リコール届出一覧表

リコール届出日：平成 30 年 10 月 10 日

リコール届出番号	外 - 2735	リコール開始日：平成 30 年 10 月 11 日
届出者の氏名又は名称	プジョー・シトロエン・ジャポン株式会社 代表取締役 クリストフ プレヴォ (製作国： フランス共和国) (製作者名： オートモビル・プジョー) (問い合わせ先： 0120-840-240 プジョーコール)	
不具合部位 (部品名)	舵取り装置 (フロントサスペンション)	
基準不適合状態にあると認める構造、装置又は性能の状況及びその原因	①前輪のロワーアームボールジョイントナット及びステアリングラックボールジョイントナットにおいて、締め付け作業が不適切なため、締め付けトルクが不足しているものがある。そのため、走行振動等により当該ナットが緩み、最悪の場合、ナットが外れてハンドル操作ができなくなるおそれがある。 ②フロントドライブシャフトの取付けナットにおいて、カシメ作業指示が不適切なため、カシメが行われていないものがある。そのため、走行振動等により当該ナットが緩み、最悪の場合、異音が発生するおそれがある。	
改善措置の内容	①全車両、当該ナットを規定のトルクで締め付ける。 ②全車両、当該カシメを点検し、カシメがない場合はナットを規定トルクで締め付け後、カシメ処理を行う。	
不具合件数	0 件	事故の有無 0 件
発見の動機	本国からの情報による。	
自動車使用者及び自動車分解整備事業者に周知させるための措置	<ul style="list-style-type: none"> ● 使用者 : 電話・ダイレクトメールにて通知する。 ● 自動車分解整備事業者 : 対象台数が極めて少数であり、全ての使用者を把握しているため、機関誌等への掲載は行わない。 ● 対策実施済車両 : 対策済車両には、運転者席側ドア開口部のドアロックストライカー付近に外-2735のステッカーを貼付する。

改善箇所説明図

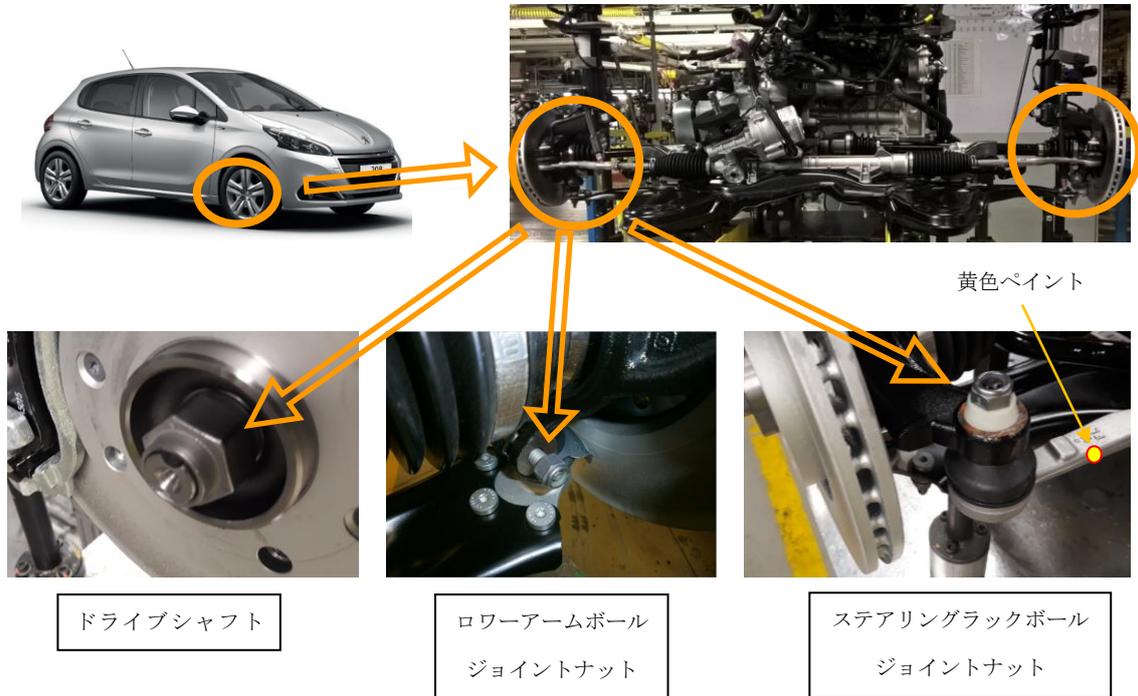
- ①前輪のロワーアームボールジョイントナット及びステアリングラックボールジョイントナットにおいて、締め付け作業が不適切なため、締め付けトルクが不足しているものがある。そのため、走行振動等により当該ナットが緩み、最悪の場合、ナットが外れてハンドル操作ができなくなるおそれがある。
- ②フロントドライブシャフトの取付けナットにおいて、カシメ作業指示が不適切なため、カシメが行われていないものがある。そのため、走行振動等により当該ナットが緩み、最悪の場合、異音が発生するおそれがある。

- ①全車両、当該ナットを規定のトルクで締め付ける。
- ②全車両、当該カシメを点検し、カシメがない場合はナットを規定トルクで締め付け後、カシメ処理を行う。

ステアリングラックボールジョイント助手席側に黄色のペイントでマーキングします。
